**ENTENTE INTERDEPARTEMENTALE
POUR LA PROTECTION CONTRE LES INONDATIONS
DE L'OISE, DE L' AISNE, DE L' AIRE ET DE LEURS AFFLUENTS**

DELIBERATION N° 14-27

Relative à la déclaration de projet de l'aménagement d'une aire d'écrêtement des crues de la Serre à Montigny-sous-Marle

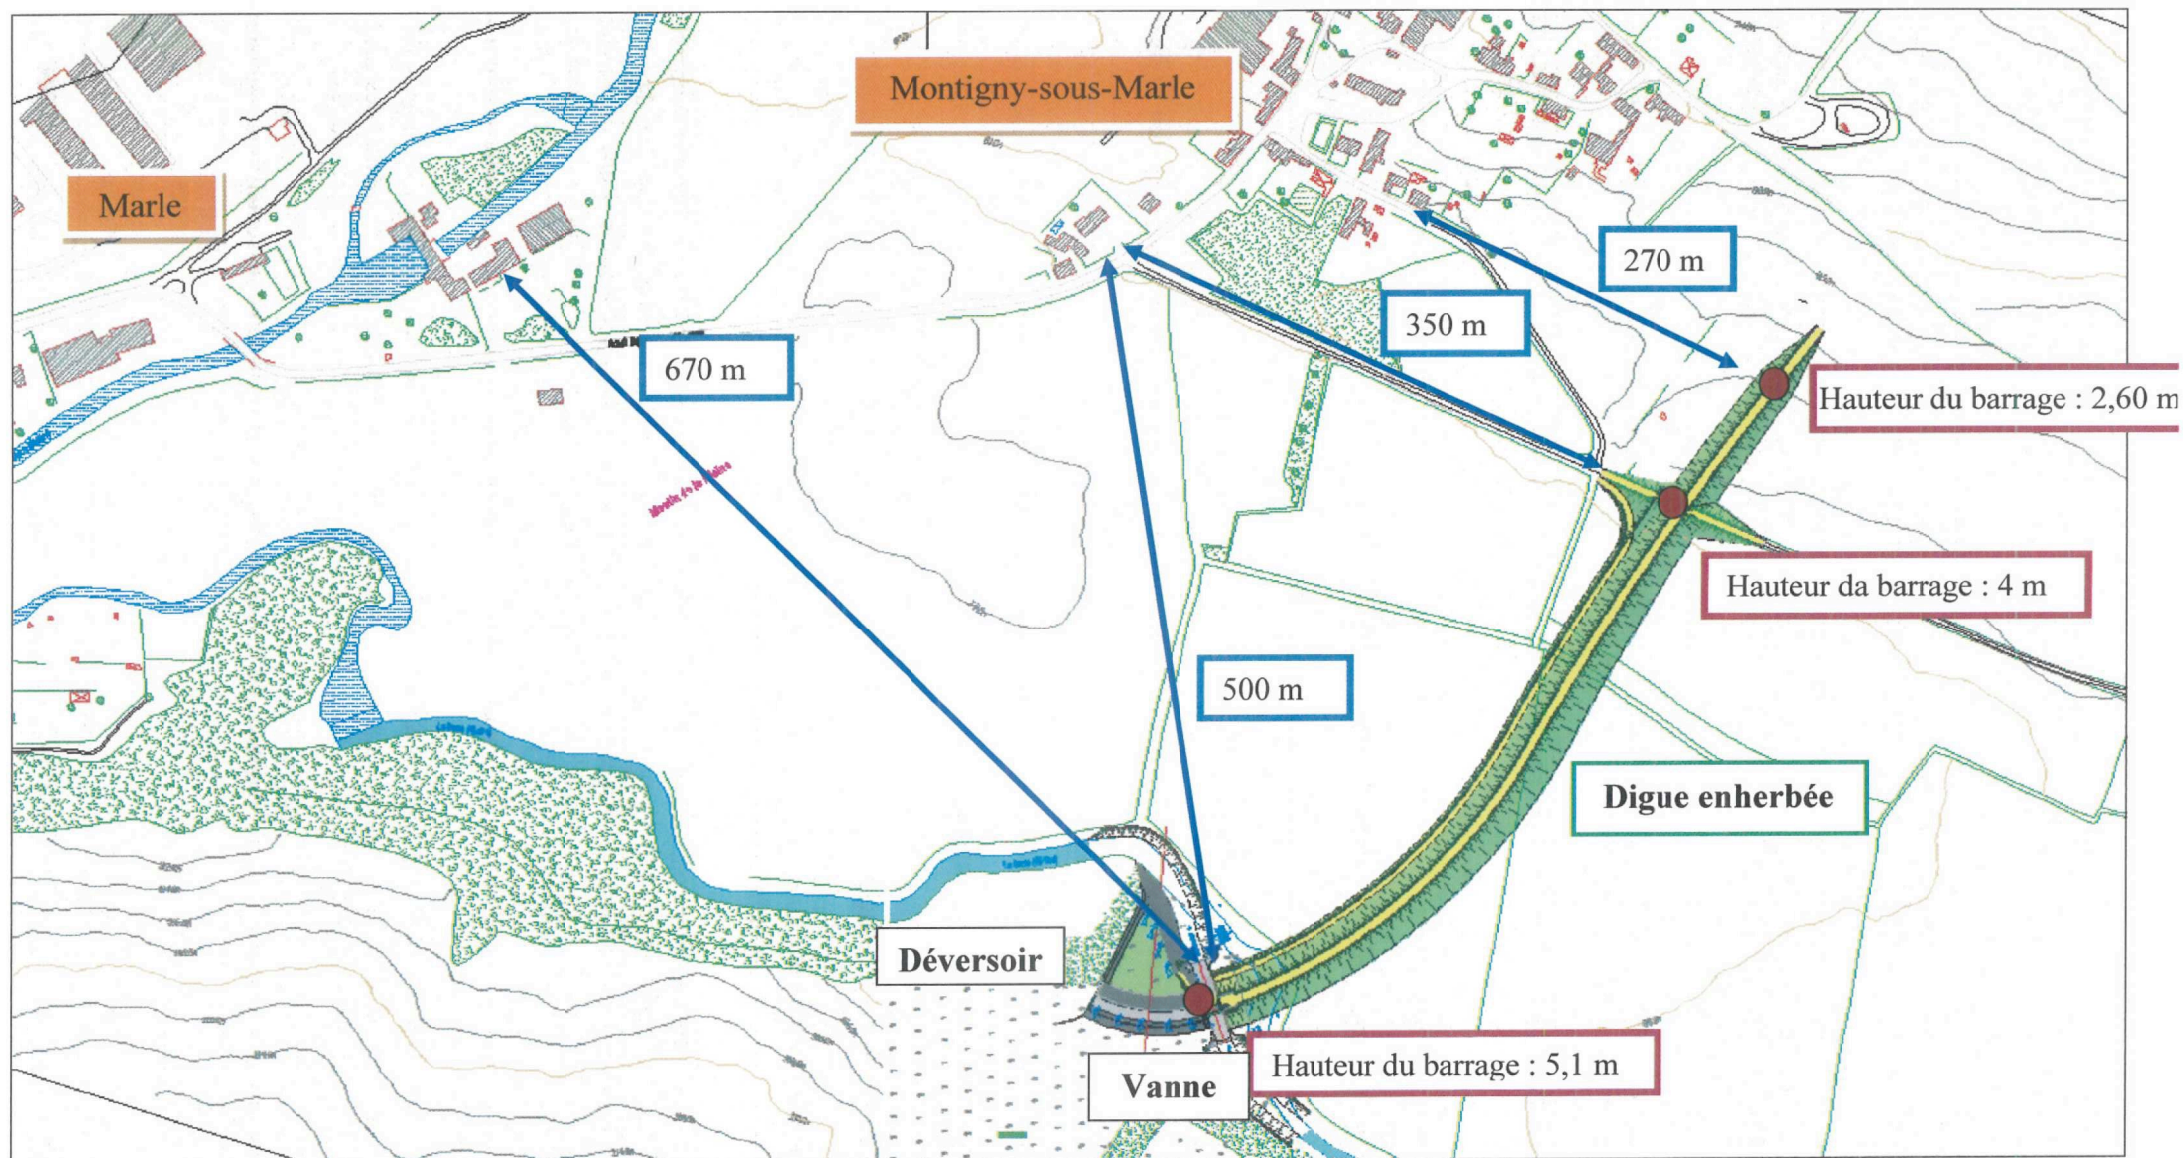
- **Dégradation du paysage.**
- **Une digue de 6 mètres de haut détruit l'environnement.**

Des photomontages de l'aménagement ont été réalisés. Ces vues en vraie grandeur de la digue en terre et enherbée, telle qu'elle sera visible par les habitants de Montigny-sous-Marle, montrent une bonne intégration paysagère de l'ouvrage. Le paysage des alentours est constitué de collines plus ou moins élevées. Le barrage constitué d'une digue enherbée aura une hauteur maximale de 5,1 mètres au plus loin des habitations (environ 500 m) et viendra s'adosser aux collines voisines, verdoyantes et pour partie arborées, bien plus élevées, ce qui atténuera la perception de hauteur de l'ouvrage.

Schéma des niveaux d'eau avec et sans la mise en fonctionnement de l'ouvrage

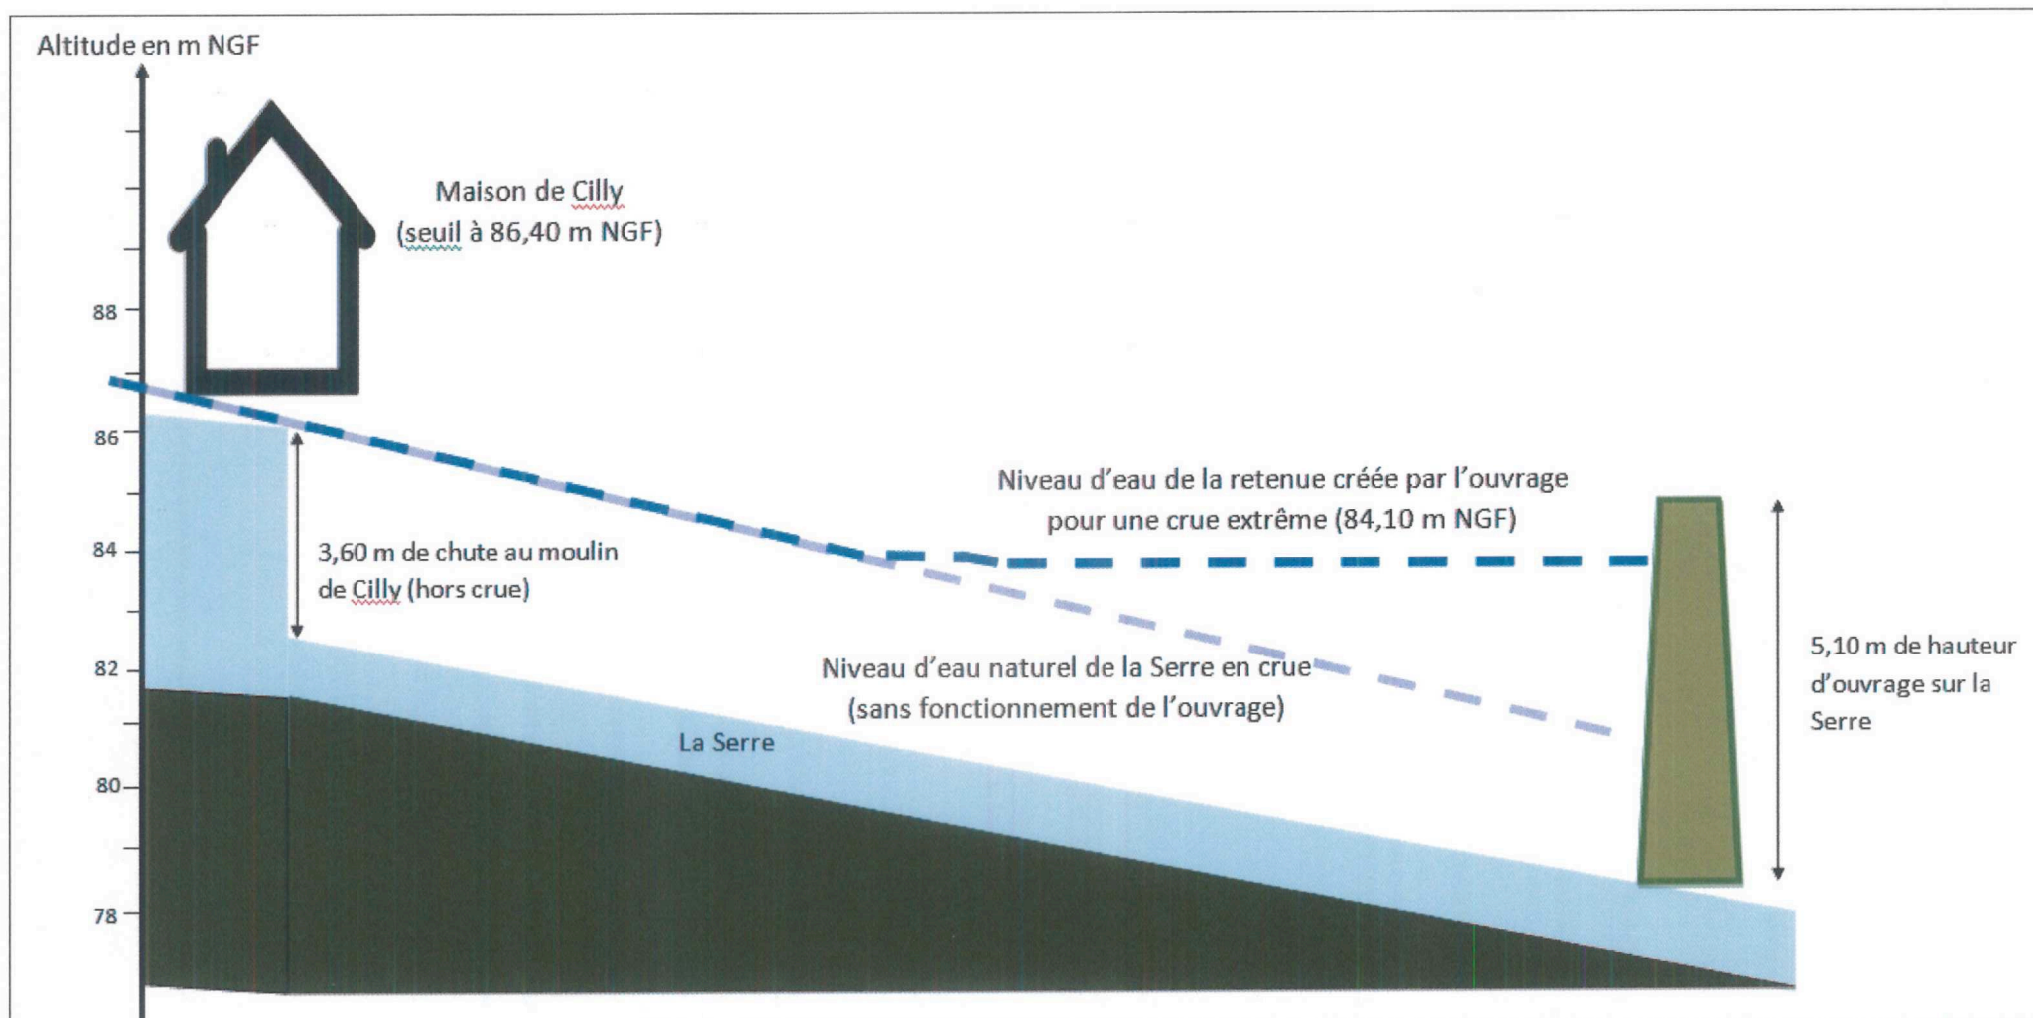
- **Incidences sur l'utilisation des bâtiments d'exploitation de la ferme de Dormicourt**
- **Il est choquant de rendre inondable les abords immédiats des bâtiments et de l'ancien Prieuré de Dormicourt**

Le schéma ci-après représente les niveaux d'eau de la Serre en crue avec et sans la mise en fonctionnement de l'ouvrage qui créera la retenue pour une crue extrême (période de retour 5 000 ans). Les hauteurs des divers éléments sont à l'échelle. Les seuils des maisons situées rue du moulin à Cilly sont à une altitude de 86,40 m NGF au plus bas et l'ouvrage engendrera un niveau d'eau de maximum 84,10 m NGF, ainsi l'ouvrage n'impactera pas les maisons de Cilly, ni les sous-sols.

Il est précisé que certaines habitations sont en limite de zone inondable pour une crue centennale (zone rouge du PPRi) ainsi les sous-sols de ces maisons peuvent avoir de l'eau naturellement en cas de crue forte.
